## 改善箇所説明図

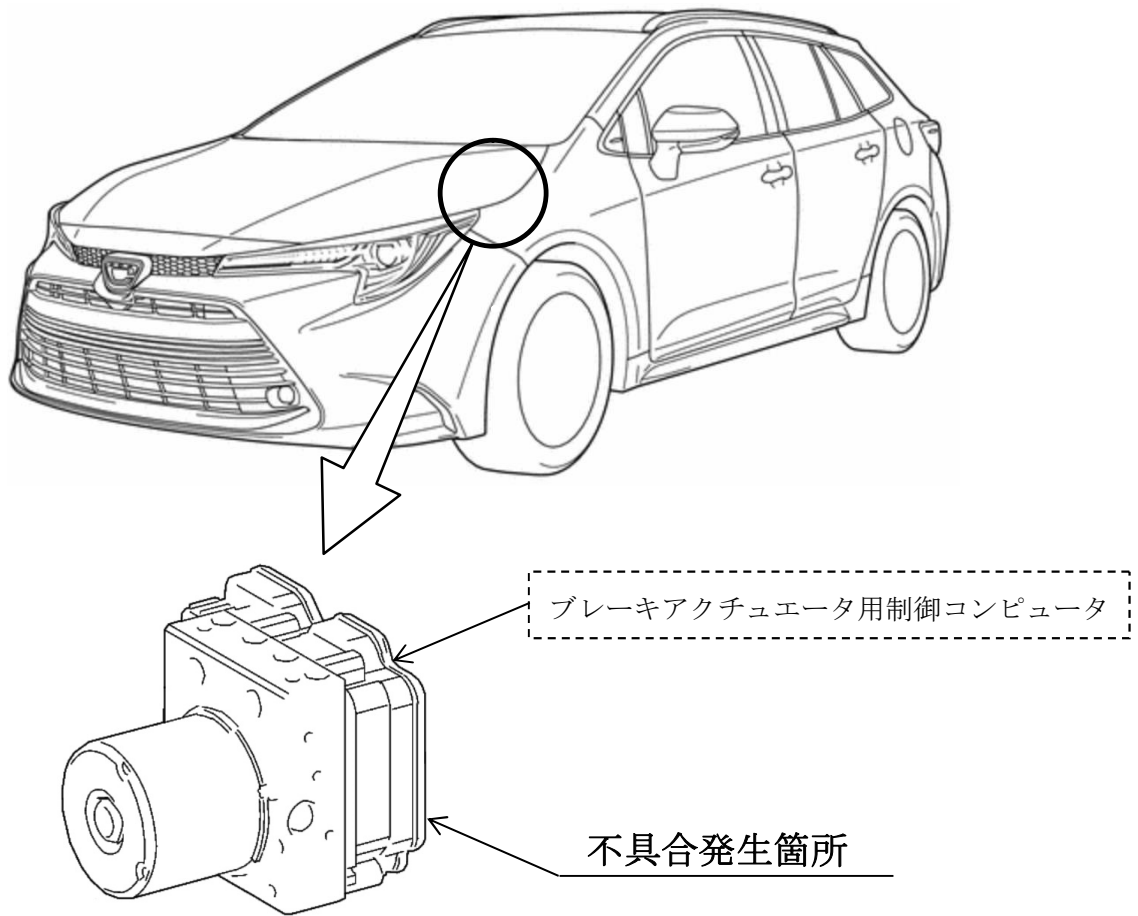
ハイブリッド車のブレーキアクチュエータ用制御コンピュータにおいて、制御プログラムの検討が不十分なため、旋回制動時にブレーキ油圧を適切に調整できないことがある。そのため、一時的に意図どおりの制動力を得られず、予測より制動停止距離が伸びるおそれがある。

全車両、ブレーキアクチュエータ用制御コンピュータのプログラムを対策仕様に修正する。

識別：改善済車両には車台番号の4桁目の上に黄色ペイントを塗布する。
